Ministero della Transizione Ecologica

Commissione Tecnica di Verifica dell'Impatto Ambientale – VIA e VAS

Parere n. 349 del 4 novembre 2022

Progetto:	<p>Procedura di valutazione d'impatto ambientale ai sensi dell'art. 23 del D.Lgs 152/2006 e ss.mm.ii.</p> <p>Progetto per la realizzazione di un impianto eolico, ai sensi dell'art.23 del D.Lgs. 152/2006, costituito da 13 aerogeneratori, ciascuno di potenza nominale pari a 6 MW, e dalle opere necessarie di connessione alla RTN, per una potenza complessiva di 78 MW, e di un sistema di accumulo integrato con una potenza pari a 35 MW, da realizzarsi nei Comuni di Latiano (BR) e Mesagne (BR).</p> <p>ID_VIP: 5758</p>
Proponente:	Enel Green Power Italia S.r.l.

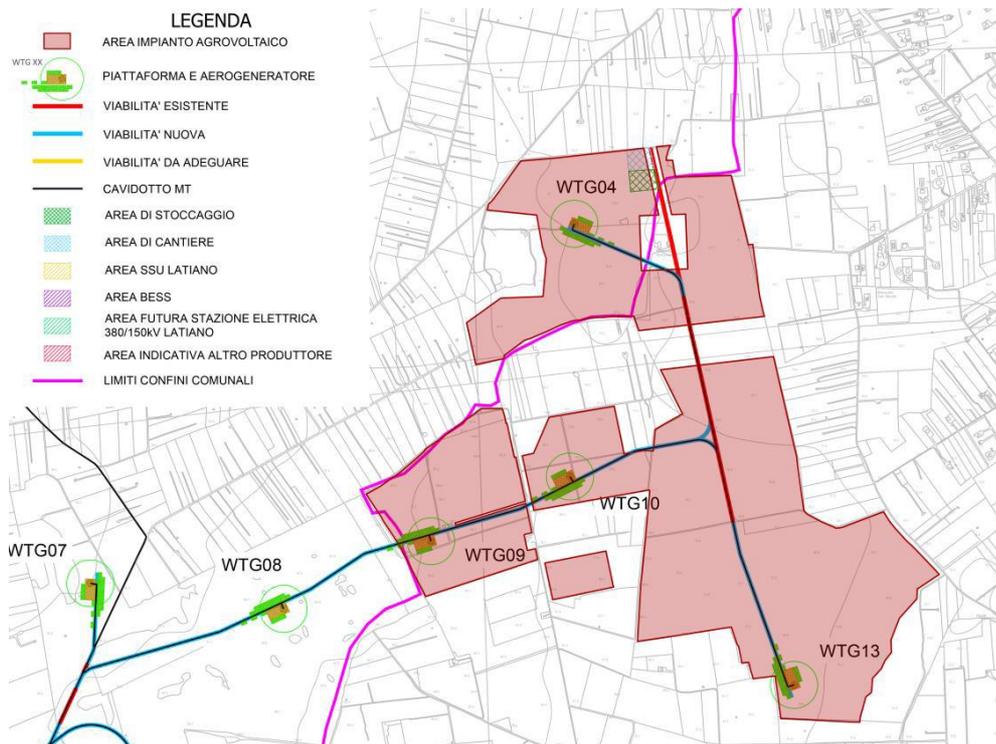
La Commissione ritiene l'accuratezza della scelta delle alternative progettuali sufficiente, ad eccezione di alcuni aerogeneratori interferenti con doline e sovrapposti ad impianti agrivoltaici dotati di anteriorità e di maggior produzione attesa.

fig. 3 bis sovrapposizione con progetto ID VIP 7616 precedentemente oggetto di istanza di AU valutato dalla Commissione Tecnica PNRR-PNIEC, con parere n. 25 dell'11/06/2022 favorevole condizionato. Rispetto a tale impianto si ritiene sussistente un'interferenza superabile solo con **lo stralcio dalla progettazione esecutiva dei quattro aerogeneratori sovrapposti all'agrivoltaico**, antecedente quanto a presentazione, di maggior produzione complessiva e coerente con la destinazione agricola del territorio.

Fig. 4 - La figura illustra la prossimità degli aerogeneratori WTG05 e WTG 06 a delle doline.

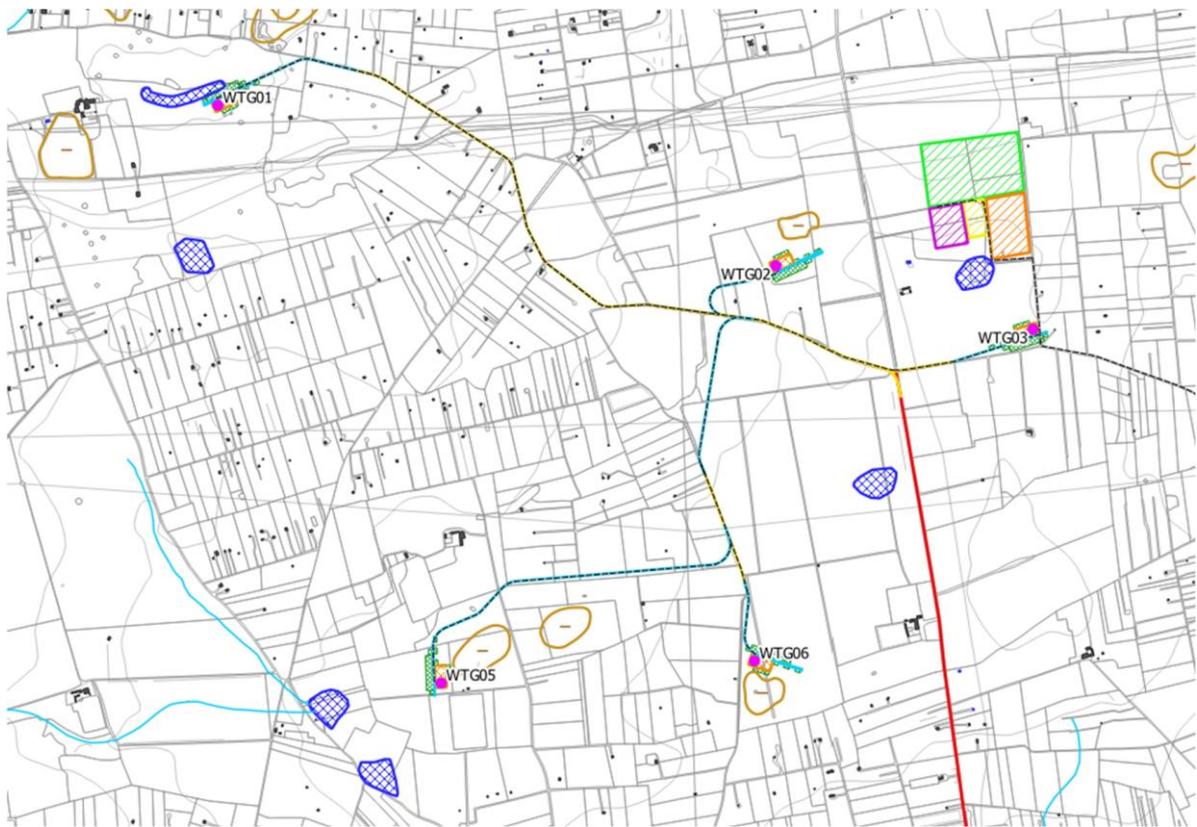
- **Si fa presente che gli aerogeneratori WTG 5 e WTG 6 lambiscono il bordo di due doline (Fig. 4), la cui la distanza è 65 m per la WTG5 e 35 m per la WTG6.**

IMPATTI - Sulla base di quanto emerso dai rilievi e dalle indagini in sito, si dovrà porre particolare attenzione nella progettazione esecutiva dell'opera e nelle varie fasi di realizzazione.
